Revisionsamt Wiesbaden Hochwasserschutz am Rambach

Neubau
Hochwasserrückhaltebecken „Im langen Garten“

Bericht zur Plausibilitätsprüfung der LP2

Stand: 13.04.2022

Abbildung 6: Grundstückseigentumsverhältnisse (Quelle: BGS)

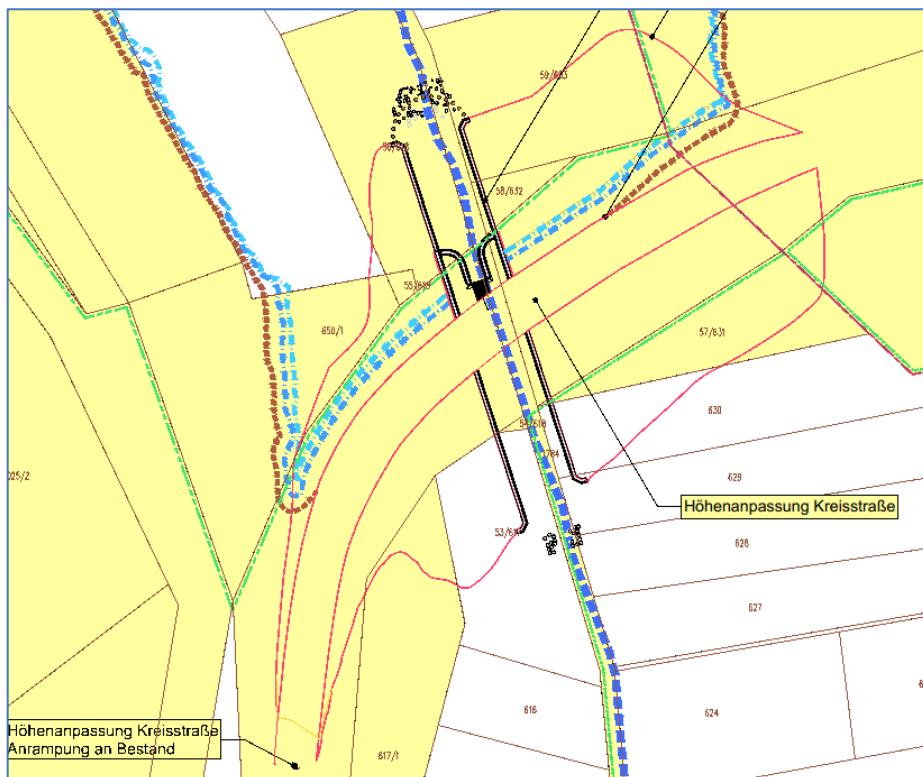
- E.03 Die Grundstückseigentumsverhältnisse sind allerdings im Projekt noch nicht ausreichend berücksichtigt worden und aktuell ungeklärt. Dies erachten wir als ein nicht unerhebliches Projektrisiko, sowohl hinsichtlich Kosten und Termine als auch bezogen auf die Genehmigungsfähigkeit des Bauvorhabens.

- E.04 Neben den vier Flurstücken, die direkt von der Bebauung betroffen sind (76/650, 629, 630, 53/617) und sich in privatem Besitz befinden kommen nach Angaben von BGS in Abstimmung mit dem RP-DA, Abteilung Umwelt, weitere Flächen

- E.06** Neben den anfallenden Kosten für den Ankauf und die damit verbundene erforderliche Dauer steht das Risiko im Raum, dass sich Eigentümer nicht zu einem Verkauf bereit erklären könnten, was wiederum dem geplanten Plangenehmigungsverfahren widersprechen würde und ein Planfeststellungsverfahren mit möglicherweise Enteignungsprozessen nach sich zieht. Daher ist hier Planungssicherheit zu schaffen.

- E.07** Gemäß Rückmeldung vom 30.03.2022 ist die Ermittlung der betroffenen Grundstücksbesitzer mittlerweile angelaufen, umfasst aber scheinbar nur die unter E.04 aufgeführten und unmittelbar vom Bauwerk betroffenen Flurstücke. Wir empfehlen daher möglichst kurzfristig die weiteren betroffenen Flurstücke und zugehörigen Eigentümer zu ermitteln und Kontakt mit diesen aufzunehmen. Ebenso sollte geprüft werden, ob eine Optimierung der Planung bei den marginal betroffenen Grundstücken hier wirtschaftlich vorteilhaft ist.
